**Ferme éolienne du Fourris SAS**  
Communes de Brioux-sur Boutonne,  
Lusseray et Melle (79)

## **Note en réponse à l'avis n° 2022APNA3 de la Mission Régionale d'Autorité environnementale Nouvelle-Aquitaine**

**Janvier 2022**

Tableau des enjeux habitats d'espèces pour les espèces observées en migration p143 de l'étude écologique

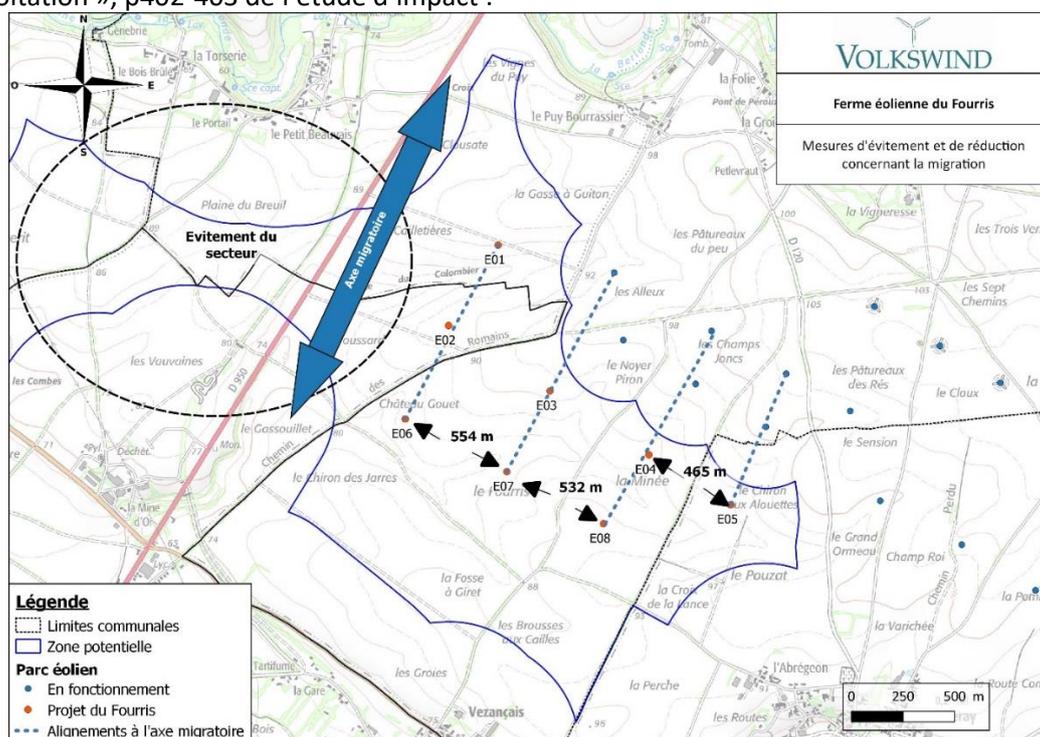
**La MRAe relève que le projet ne semble pas prévoir de mesures de bridage lors des pics migratoires, ni de système de détection automatisé des situations à risques. Des compléments de justification sont attendus sur ces points.**

En période de migration, l'enjeu habitat d'espèce est très faible à faible pour la majorité des espèces observées. Seules 2 espèces observées présentent un enjeu habitat d'espèce modéré : le Pluvier doré et l'Œdicnème criard.

**Ainsi l'évaluation environnementale ne met pas en évidence de risque nécessitant la mise en place de mesures de bridage lors des pics migratoires, ni de système de détection automatisé des situations à risques.**

#### Tableau de synthèse des impacts bruts pour les Chiroptères présents sur l'AEI, p353 de l'étude écologique

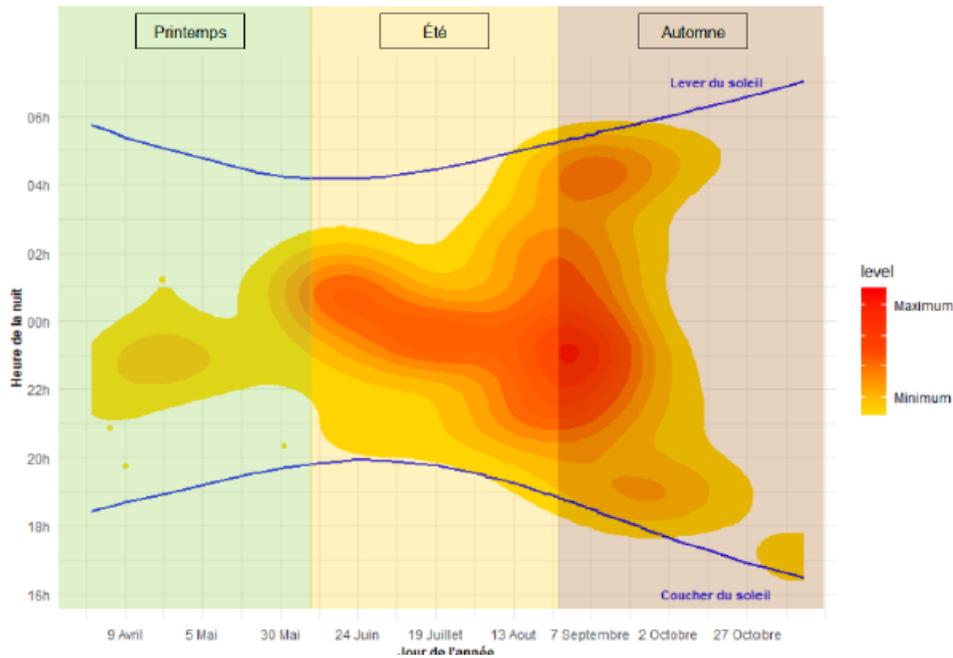
**La MRAe demande de justifier le plan de bridage retenu (période, heures, vitesses de vent et températures) au regard des éléments de connaissance disponibles, compte tenu de la forte sensibilité du secteur d'étude pour les chiroptères.**

Compte tenu de la mise en place de la mesure « Optimisation de l'implantation du projet », les risques de collisions bruts ont été évalués comme faibles pour 6 éoliennes, et modérés pour les 2 éoliennes E02 et E06.

Ainsi, conformément à la méthodologie ERC, pour les éoliennes E02 et E06, un protocole d'arrêt conditionnel sera donc mis en place, et les modalités de la programmation des aérogénérateurs ont été définis en fonction des résultats des enregistrements continus à hauteur de nacelle réalisés durant une année complète par la société ENCIS Environnement sur le parc de Lusseray – Paizay-le-Tort (à environ 430m du projet du Fourris). Les résultats de ces écoutes sont très conservateurs car les haies concentrent l'essentiel de l'activité des chiroptères et le mat de l'éolienne sur laquelle est placé l'enregistreur est situé à seulement 70m de la haie la plus proche.

Synthèse des enjeux chiroptérologiques au sein de l'aire d'étude immédiate

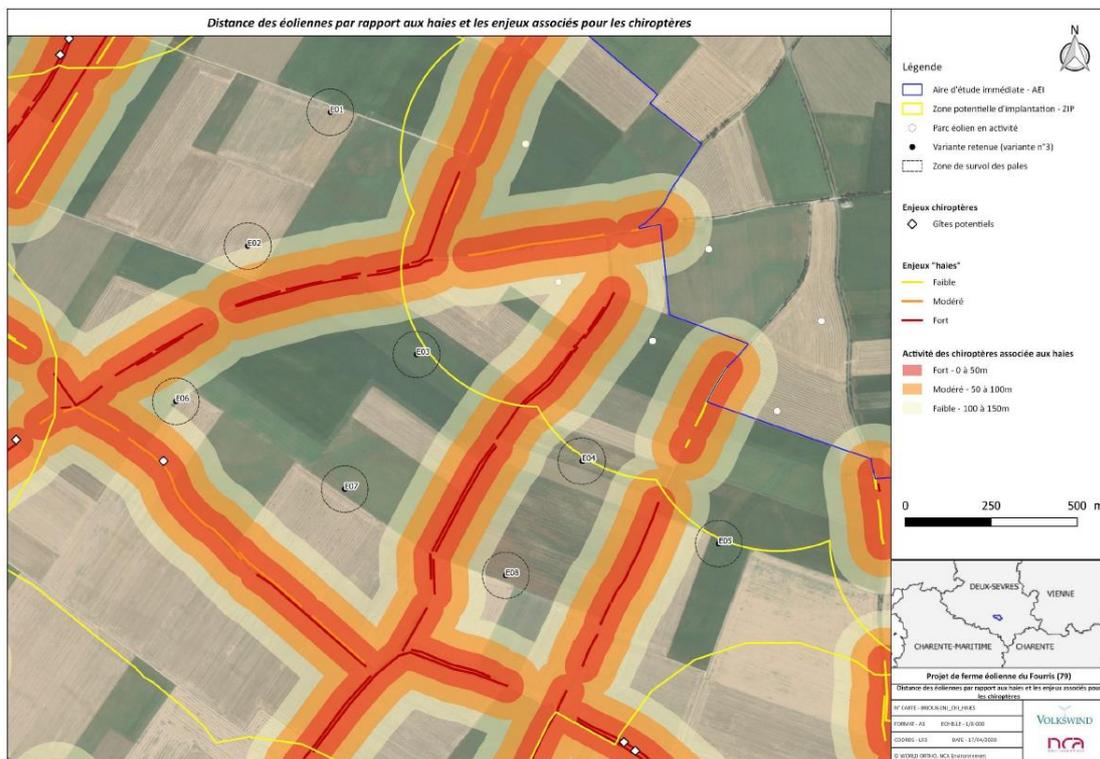
**Les mesures de prévention qui auraient été attendues dès la conception du parc vis-à-vis des chiroptères appellent des observations plus détaillées dans la partie du présent avis relative à la justification du projet.**

**Évitement de la zone bocagère à l'ouest de la D950 :** La majorité des enjeux de l'avifaune et des chiroptères ont été relevés sur cette partie ouest de l'AEI, davantage bocagée et présentant une plus grande variété d'habitats (prairies humides, friches, vergers, boisements).

Ce secteur, permettant pourtant l'implantation potentielle de 4 éoliennes dans la variante 1 a donc été entièrement évité.

**Activité des chiroptères selon la distance aux haies, Kelm et al. (2014)**

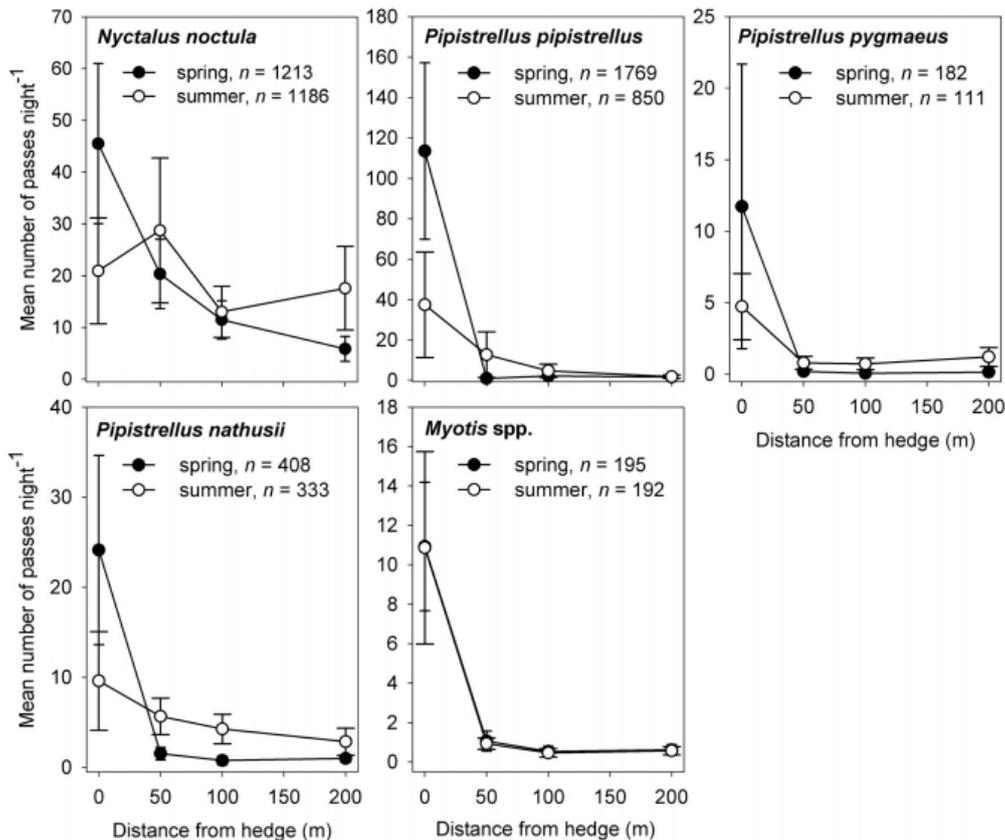
Il convient sur ce point de rappeler les recommandations figurant dans les Lignes Directrices pour la prise en compte des chauves-souris dans les projets éoliens (Eurobats - 2014)<sup>7</sup> qui prescrivent de respecter une distance minimale de 200 m entre les éoliennes et les habitats sensibles pour les chauves-souris (boisements, haies, zones humides, cours d'eau) afin de limiter les risques de mortalité de ces espèces.

Dans le cadre du projet de la ferme éolienne du Fourris, toutes les éoliennes sont situées en milieu ouvert de cultures au sein d'un réseau de haies. Seulement deux d'entre elles sont situées à une distance d'enjeu qualifié comme faible, car localisées à moins de 200m des haies : E02 et E06 sont situées à 155 et 159 m de haies multistrates. Les 6 autres éoliennes sont considérées comme « hors zone d'influence de la haie ».

**Enjeux techniques, paysager et environnementaux ayant déterminé le choix de la localisation du site**

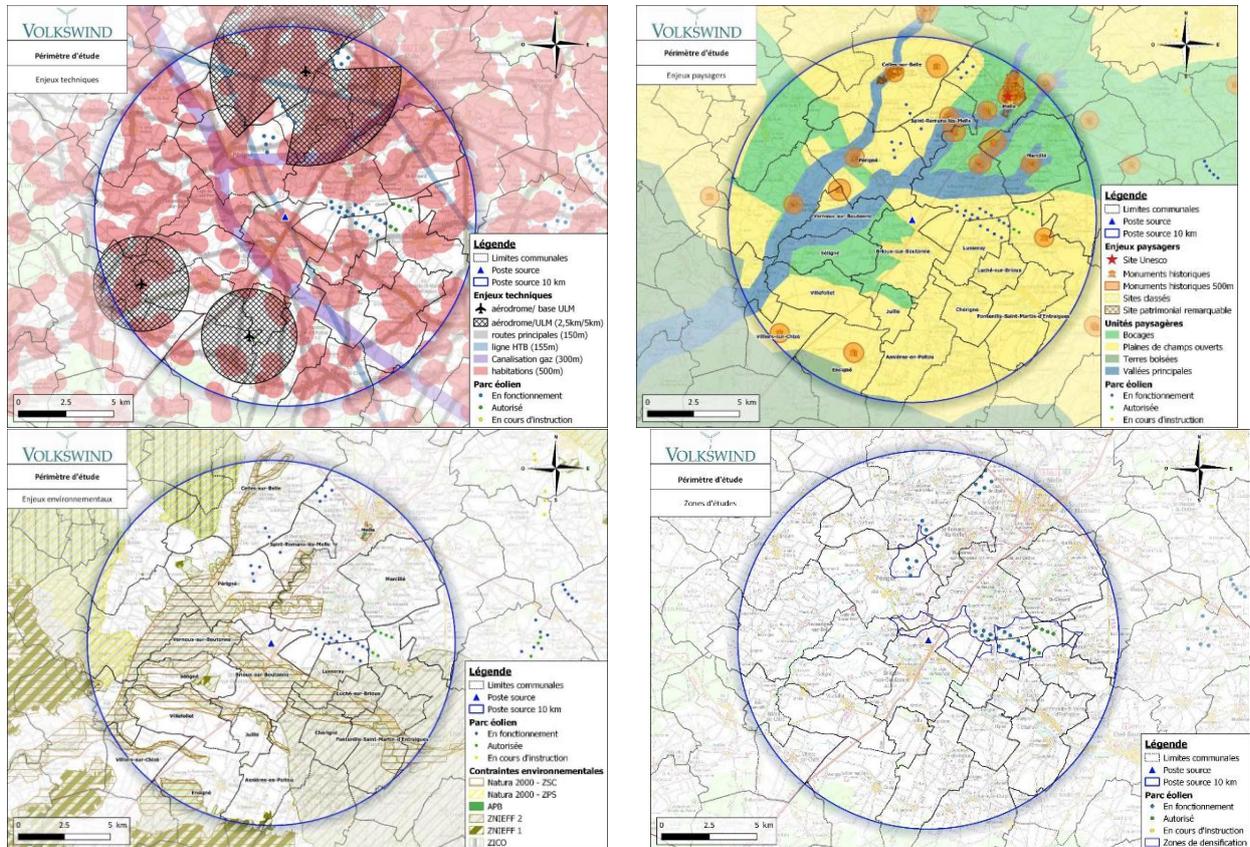
L'étude ne présente en revanche aucun élément d'appréciation de stratégie locale de développement des énergies renouvelables sur le territoire, notamment au regard des enjeux environnementaux, dont les principes pourraient par exemple être produits dans les rapports de présentation des documents d'urbanisme ou encore dans les cartographies produites à l'appui du schéma régional éolien de l'ex-région Poitou-Charentes ou des documents d'ordre supérieur.

-D'autre part le chapitre 3.4 « Choix de la localisation du site » de l'étude d'impact présente l'ensemble des enjeux techniques, paysagers et environnementaux au sein du territoire :

« La zone sélectionnée permettrait alors de répondre à un haut niveau de prise en compte des enjeux (environnement, patrimoine, acoustique...) tout en maintenant suffisante la surface d'accueil pour les éoliennes. Elle permettrait également de limiter le risque de mitage éolien, en proposant un projet venant en extension géographique et ainsi de respecter les préconisations de nationales. La zone retenue sera d'ailleurs retravaillée selon les contraintes d'échelle locale. »

Figure 102 : photomontage depuis la frange sud-ouest de Saint-Romans-lès-Melle

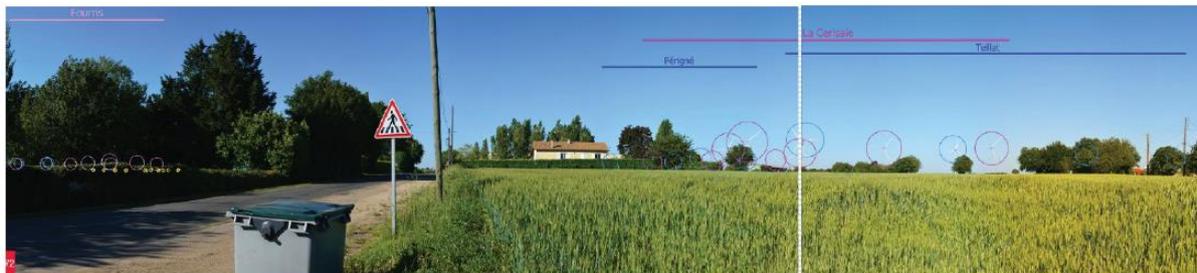
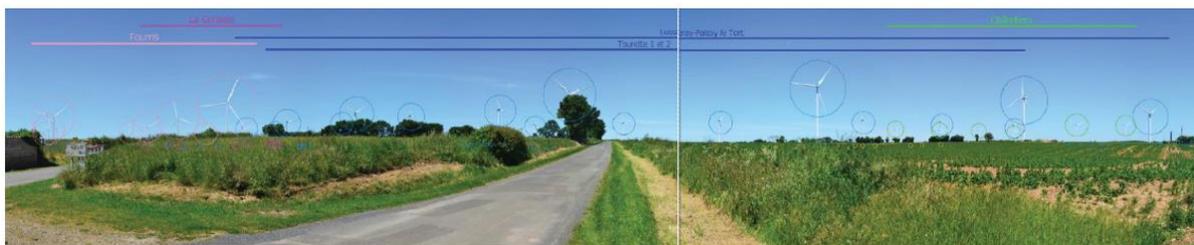
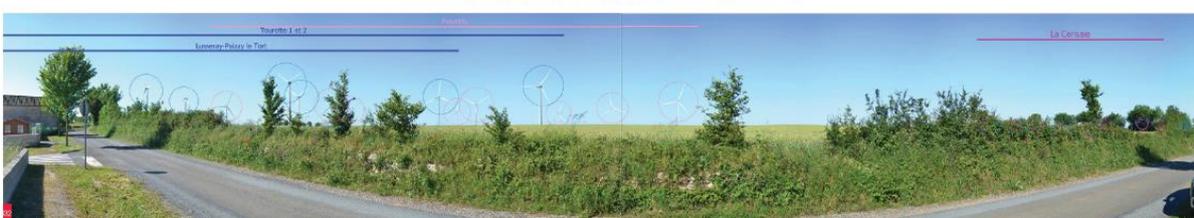
La MRAe relève que plusieurs seuils d’alerte sont atteints (cf tableau récapitulatif en page 379), notamment depuis le bourg de Saint-Romans-les-Melle, Lusseray et Paizay-le-Tort, ce qui traduit une incidence paysagère forte depuis ces bourgs.

Les photomontages réalisés à Paizay-le-Tort et Saint-Romans-lès-Melle montrent qu’en raison de la **végétation dense présente sur le plateau, les éoliennes du Fourris et celles d’autres parcs et projets seront fréquemment masquées et qu’en réalité l’occupation horizontale sera bien plus réduite** que ce que les schémas théoriques laissent présager, limitant ainsi la sensation de saturation visuelle. Ainsi, les photomontages représentant la vue réelle sur le projet éolien, ne confirment pas le risque de saturation théorique.
